Bebauungsplanentwurf II-91-1 „Rathenower Straße 16“
Behördenbeteiligung gemäß § 4 Abs. 1 BauGB
Ihr Schreiben vom 17.10.2019

**Bebauungsplan II-91-1 „Rathenower Str. 16“ für eine Teilfläche des Grundstücks
Rathenower Straße 15-17 im Bezirk Mitte, Ortsteil Moabit**

Behördenbeteiligung § 4 Abs. 2 Baugesetzbuch (BauGB)

Stellungnahme des Fachbereich Naturschutz und Freiraumentwicklung

Abb. 2: Baumbestand (FPB 2019)

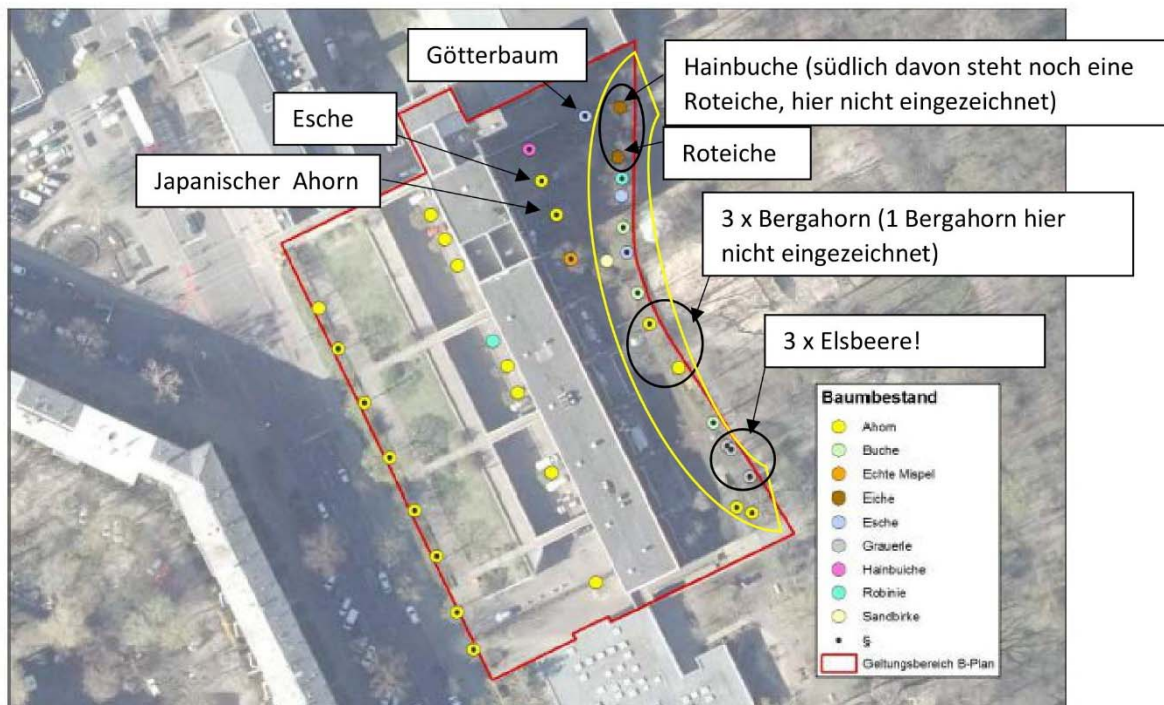
Bei einem Ortstermin am 12.11.2019 ist der Baumbestand vom Fachbereich Naturschutz überprüft worden.

Dabei war festzustellen, dass einige Baumarten falsch erfasst sowie einige Bäume nicht erfasst worden sind. Hinweise hierzu finden sich in der folgenden Abbildung wobei, diese Hinweise nicht abschließend sind.

Die Bäume der Baumreihe im östlichen Grenzbereich des Bebauungsplans (gelb umrandete Fläche) sind besonders gut und schön ausgeprägt, ein Erhalt dieser den Übergang zum Park prägenden Bäume ist anzustreben. Unter dieser Zielstellung ist der dort vorgesehene Baukörper in Lage und Dimensionierung anzupassen. Dabei ist der zu schützende Wurzelbereich – Kronentrauf zuzüglich 1, 5 m, bei säulenförmigen Bäumen zuzüglich 5 m nach allen Seiten (vgl. § 4 Abs. 2 Baumschutzverordnung) – zu berücksichtigen. Auf die Regelung der Berliner Baumschutzverordnung - § 3 (Erhaltungspflicht und Vermeidungsverbot) Absatz 3, wobei bereits bei der Planung von Vorhaben und Maßnahmen sicherzustellen ist, dass vermeidbare Beeinträchtigungen geschützter Bäume unterbleiben, wird verwiesen. Ausnahmegenehmigungen nach Baumschutzverordnung sind nach der in Verbindung mit Bauvorhaben wesentlichen Bestimmung des § 5 der Baumschutzverordnung (nur dann) zu erteilen, wenn eine sonst zulässige Nutzung des Grundstücks nicht oder nur unter wesentlichen Beschränkungen verwirklicht werden kann. Sollte der o.g. Anregung nicht entsprochen werden können, ist folglich der Nachweis erforderlich, dass die zulässige Nutzung des Grundstücks nur so möglich ist, wie es der Bebauungsplan vorsieht.

Abbildung 1: geplanter Untersuchungsumfang (vgl. Abbildung Anlage 1, Karte 4, Altlastengutachten von 2018).

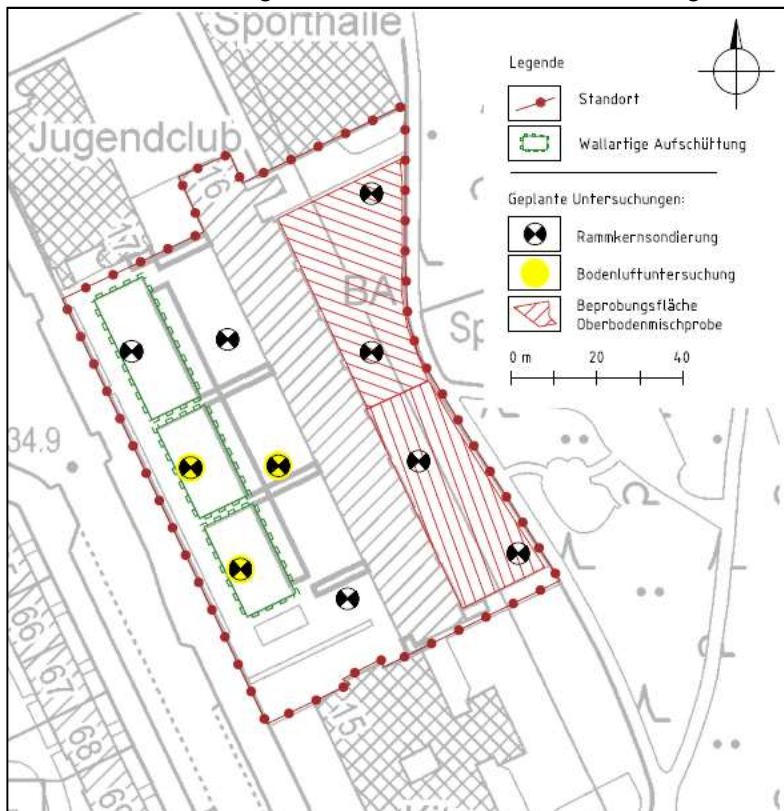
Das Gutachten der Firma KLU von 2018 hat insgesamt 10 Sondierungen zur Bodenprobenahme vorgeschlagen, von denen 4 auf den Bereich der Verdachtsfälle BBK Nr. 217 und 6 auf die Verdachtsfläche Nr. 17630 entfallen sollten. Bei 3 Sondierungen sollte zudem die Entnahme von Bodenluftproben vorgenommen werden. Zusätzlich sollte die Entnahme von 2 Oberbodenmischproben aus den Gartenbereichen an der östlichen Grundstücksgrenze eingeplant werden (s. Abb. 1 und Abb. 2).

Im Gutachten zur Altlastenbeurteilung von 2020 wurden allerdings weniger Untersuchungen durchgeführt als im vorherigen Gutachten von 2018 gefordert. So entfielen die Proben auf der BBK-Fläche Nr. 217 gänzlich (Bodenproben und Oberbodenmischproben). Die 6 avisierten Bodenproben und 3 Bodenluftproben auf der Verdachtsfläche Nr. 17630 wurden durchgeführt, allerdings in einer anderen räumlichen Verteilung als von den Gutachtern 2018 vorgeschlagen¹.

Abbildung 3: Lageplan mit eingetragenen Bohr- und Sondierpunkten (vgl. Anlage 1, Altlastengutachten von 2020).

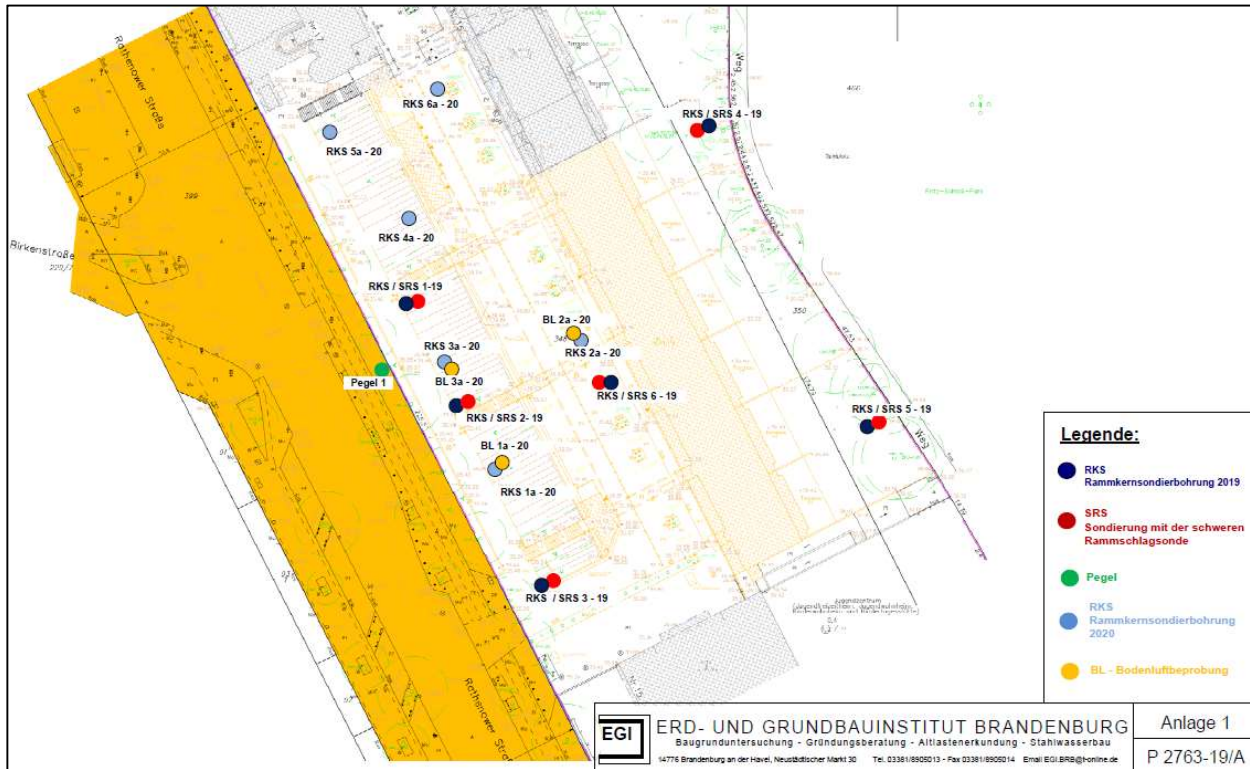
¹ Das Gutachten 2018 sah 3 Bohrungen im Bereich des Walls und 3 weitere Bohrungen auf den Straßenbereich zwischen Garagen bzw. Wall und dem Flachbau vor. Tatsächlich wurden jedoch 4 Bohrungen im Bereich des aufgeschütteten Walls parallel zur Rathenower Str. vorgenommen und lediglich 2 im Straßenbereich.

Aus der Altlastenverdachtsfläche BBK 217 liegen mir keine Ergebnisse bodenanalytischer Proben vor, gleichwohl diese vom Gutachten 2018 zur Einschätzung des Gefahrenpotentials gefordert wurden (s. Abbildung 2: geplanter Untersuchungsumfang). Eine Begründung für die Abweichung kann ich dem Gutachten von 2020 nicht entnehmen. Die sorgfältige Prüfung dieser Verdachtsfläche scheint mir jedoch wichtig, da diese Fläche als Spiel- und Gartenfläche ausgewiesen werden soll und das Gutachten von 2018 hier folgende Verdachtsparameter sieht: PAX, Phenole, Schwermetalle, Chlorid, Sulfat, TOC, Bor, Methan, MKW, BTEX, PCB, LHKW.
